1.1 CONCEPTO TÉCNICO No.	**CT-7384**
1.2 ÁREA:	Análisis y Mitigación de Riesgos
1.3 COORDINACIÓN:	Estudios y Conceptos Técnicos
1.4 REFERENCIA CRUZADA RADICADO FOPAE:	2014ER5375
1.5 RESPUESTA OFICIAL No.	RO-69631

2.1 SOLICITANTE:	Isidro Velasco Velasco
2.2 PROYECTO:	Carrera 3D Este No 47-18 Sur (*)
2.3 LOCALIDAD:	04. San Cristóbal
2.4 UPZ:	51. Libertadores
2.5 BARRIO O SECTOR CATASTRAL:	Barrio Canadá La Guira
2.6 DIRECCIÓN:	Carrera 3D Este No 47-18 Sur (*)
2.7 CHIP:	AAA0006JMXS (**)
2.8 MANZANA CATASTRAL:	90
2.9 PREDIO CATASTRAL:	05
2.10 ÁREA (Ha):	0.0072 (**)
2.11 FECHA DE VISITA: **FECHA DE EMISIÓN:**	Marzo 28 de 2014 Abril 21 de 2014

Figura 1. *Localización general del proyecto ubicado en Carrera 3D Este No 47-18 Sur, barrio Canadá La Guira de la Localidad de San Cristóbal en el Plano Normativo de Amenaza por Remoción en Masa del POT (Decreto 364 de 2013), el cual se encuentra en amenaza MEDIA.*

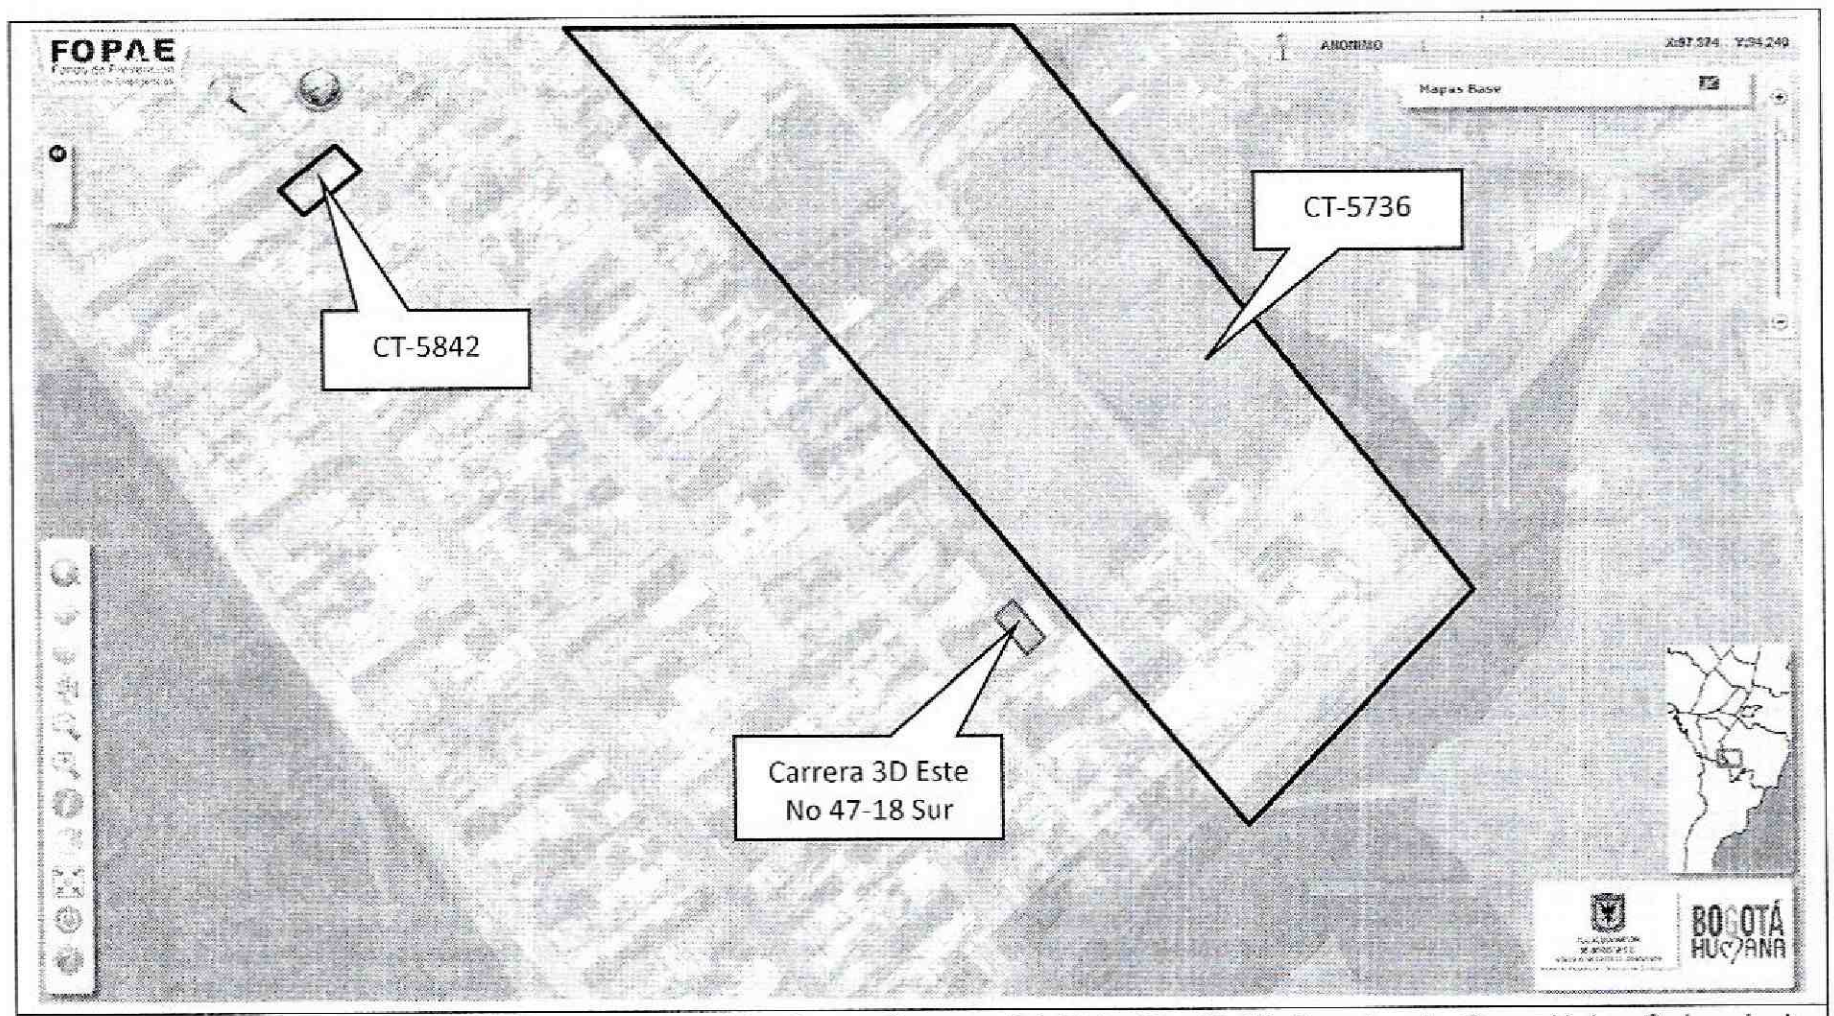
Conforme con el plano normativo de "Amenaza por Remoción en Masa" del Plan de Ordenamiento Territorial de Bogotá - POT, el sector del proyecto ubicado en la Carrera 3D Este No 47-18 Sur de la Localidad de San Cristóbal, se encuentra en una zona de AMENAZA MEDIA por procesos de remoción en masa (Figura 1).
